大型トラック 緩衝装置（リアクションロッド固定ボルト）のリコールについて

（届出日：令和6年7月25日、作業開始日：令和6年7月26日）

リコール番号 5523

改善箇所説明図

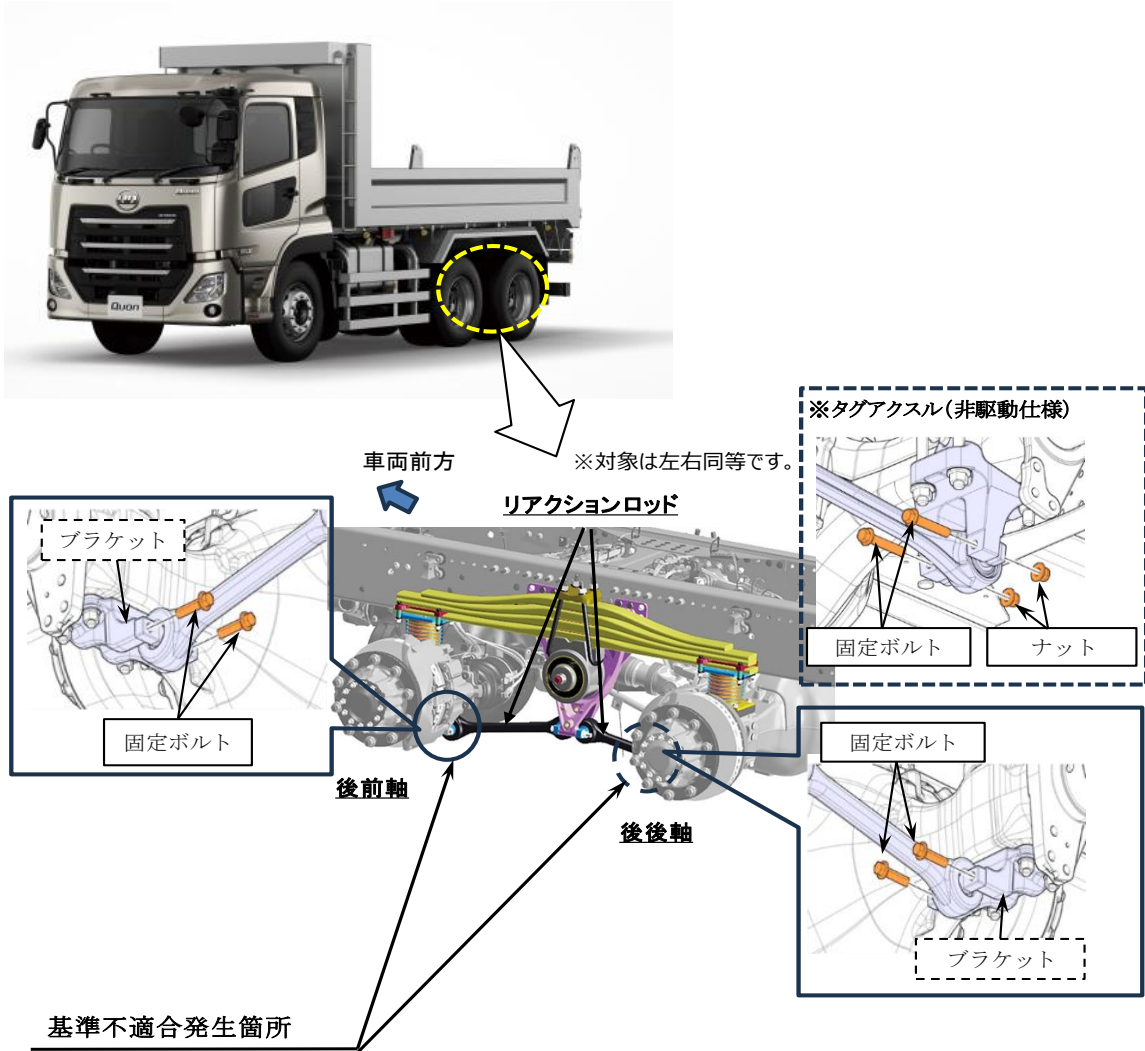
基準不適合発生箇所

後輪二軸リーフサスペンション仕様車において、リアクションロッド固定ボルトの締め付け工具管理が不十分なため、当該ロッド4本を固定するボルトが規定トルクで締め付けされていないものがある。そのため、走行中の振動や衝撃によってボルトが緩み、締結部にガタが発生することにより、ボルトが折損・脱落、最悪の場合、アックスルがリアクションロッドと分離し、走行不能となるおそれがある。

改善の内容

全車両、各リアクションロッドの固定ボルトを点検し、規定トルクで締め付ける。なお、ボルト及びブラケットに緩みによる損傷が認められた場合は、当該部品を新品と交換する。

識別：作業完了車には、左側ボギーアンカレッジに黄色ペイントを塗布する。
